改善箇所説明図

車両下面視

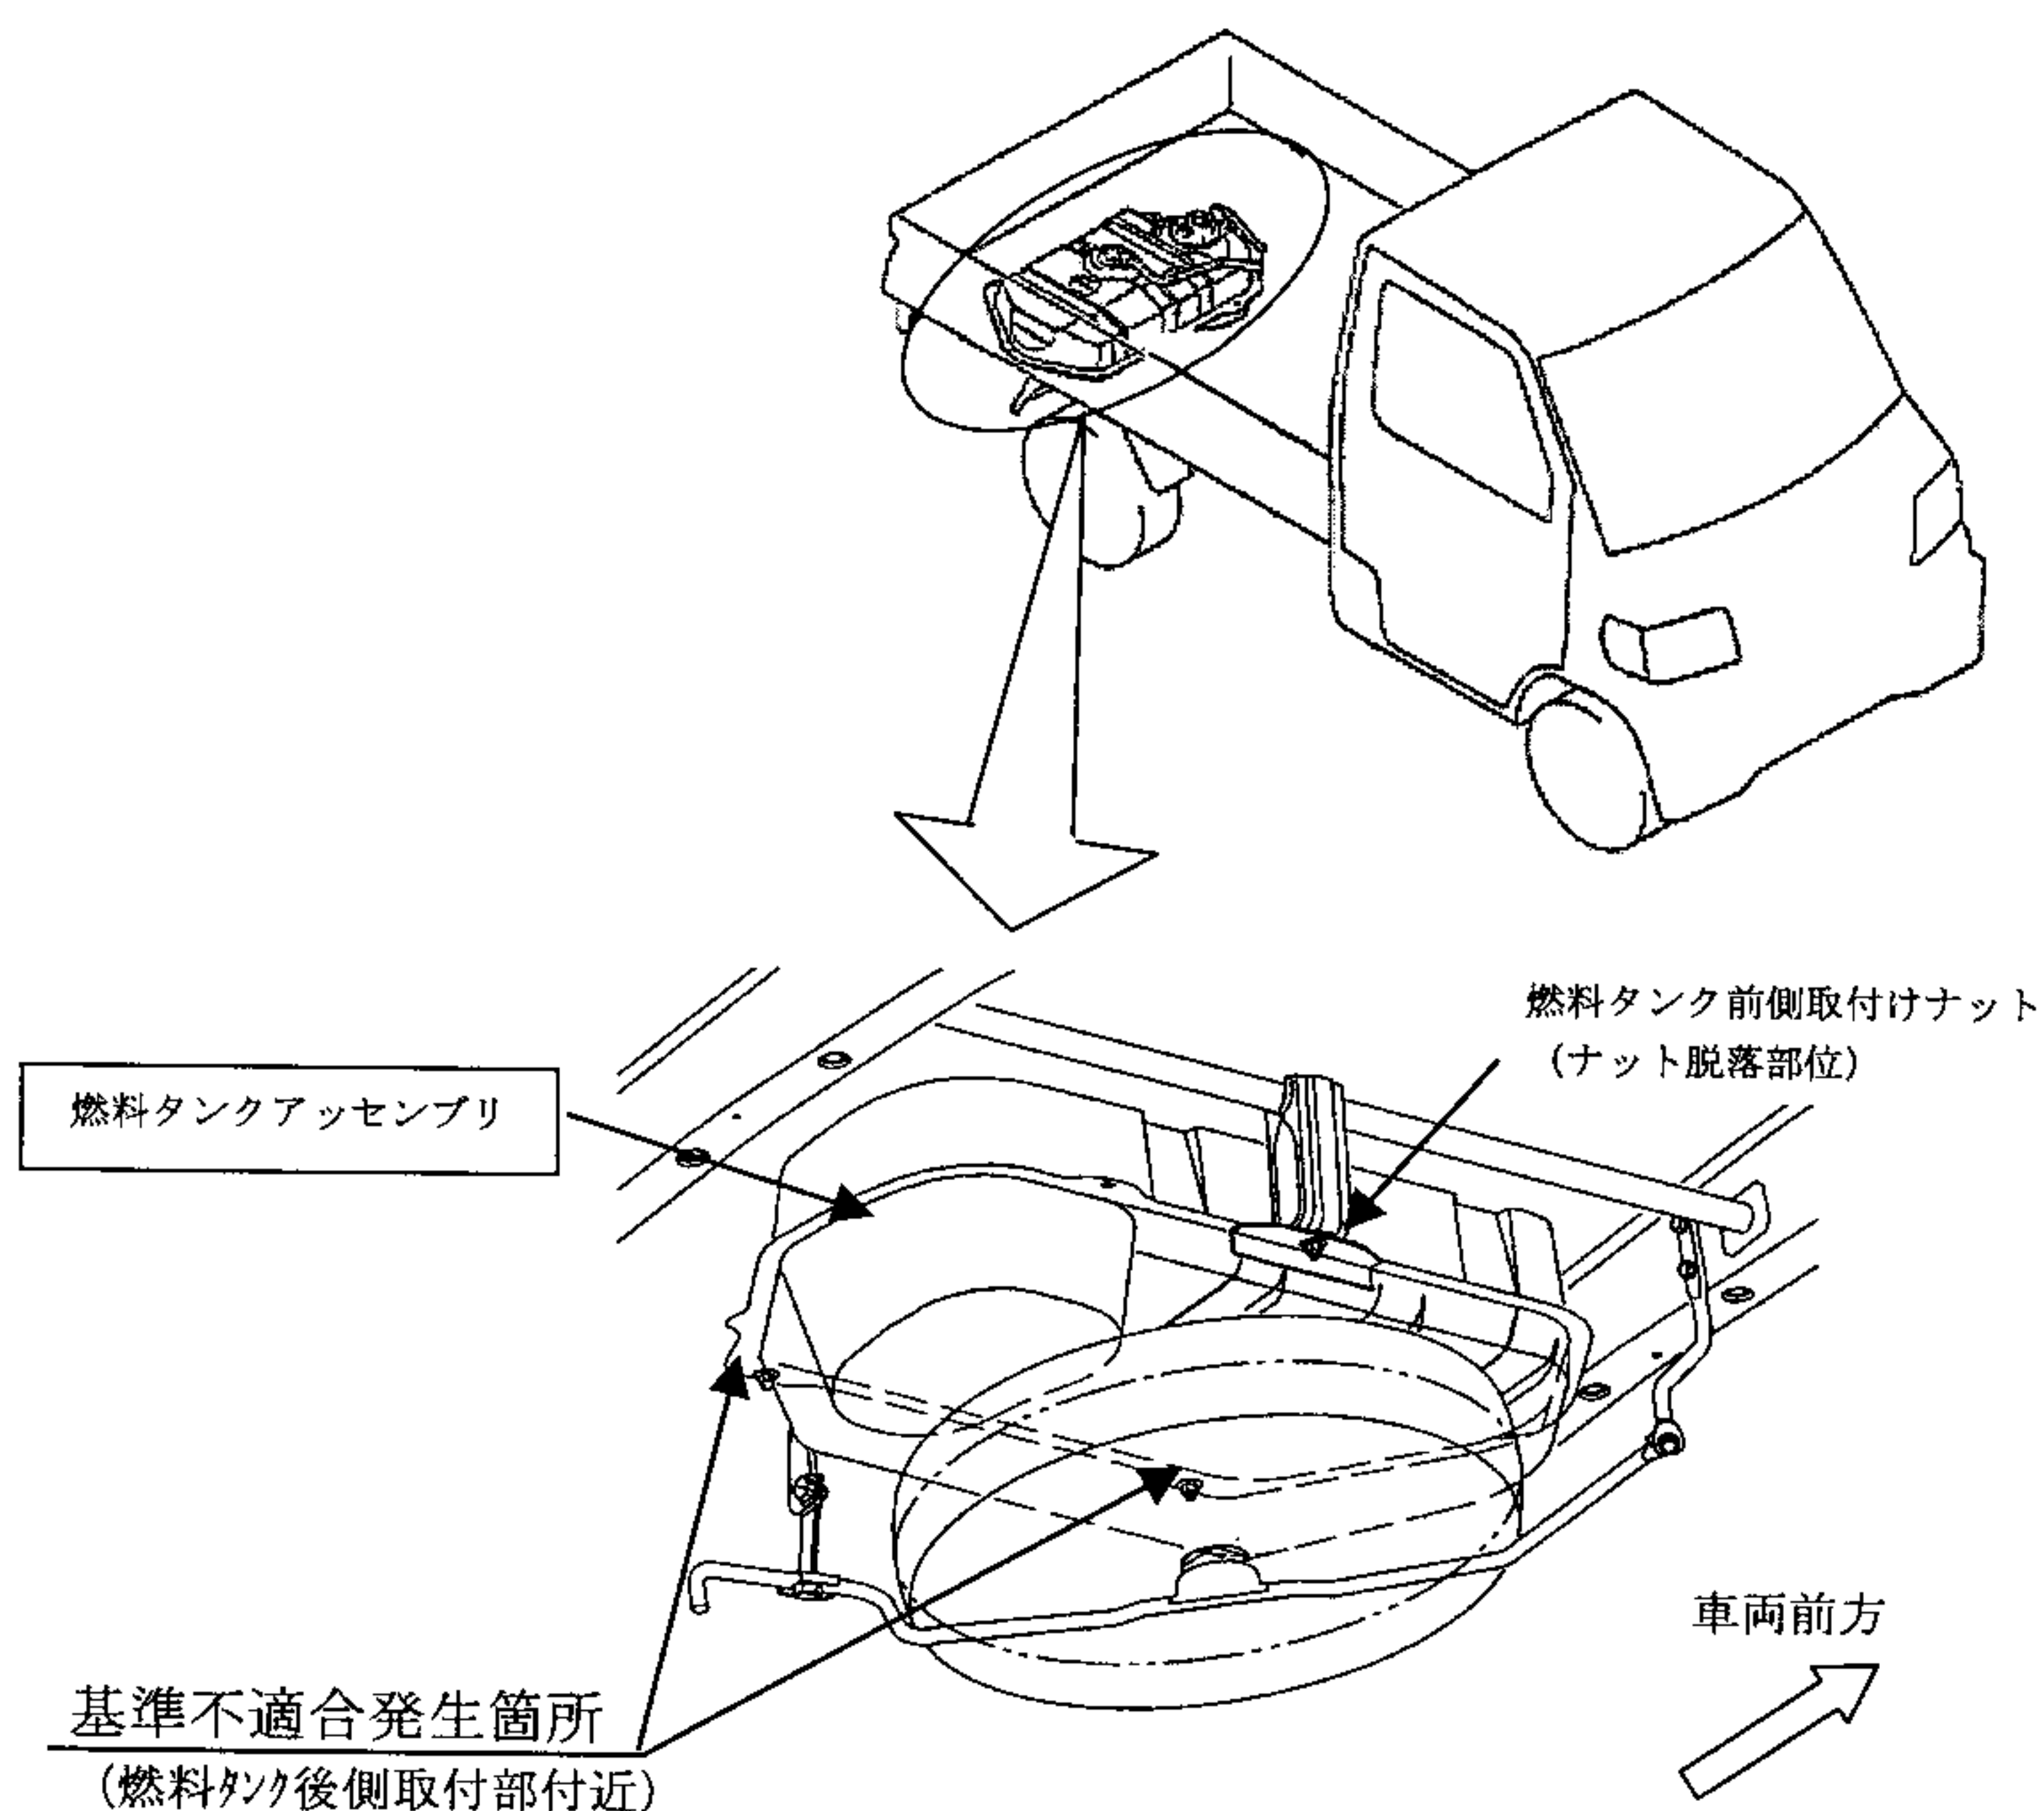
燃料装置において、燃料タンクを取り付ける工程が不適切なため、燃料タンク前側取付けナットの締付け力が不十分なものがあり、そのままの状態で使用を続けると、当該ナットが緩んで脱落し、最悪の場合、燃料タンクの後側取付け部付近に亀裂が発生し、燃料が漏れるおそれがある。

全車両、燃料タンク前側取付け部を点検し、取付け部にガタの無いものは燃料タンク取付けナットを正規トルクで締付け、取付け部にガタが有るものは燃料タンクアッセンブリを新品と交換する。

識別：燃料タンクの後右側取付けナット近傍に白色または黄色ペイントを塗布する。
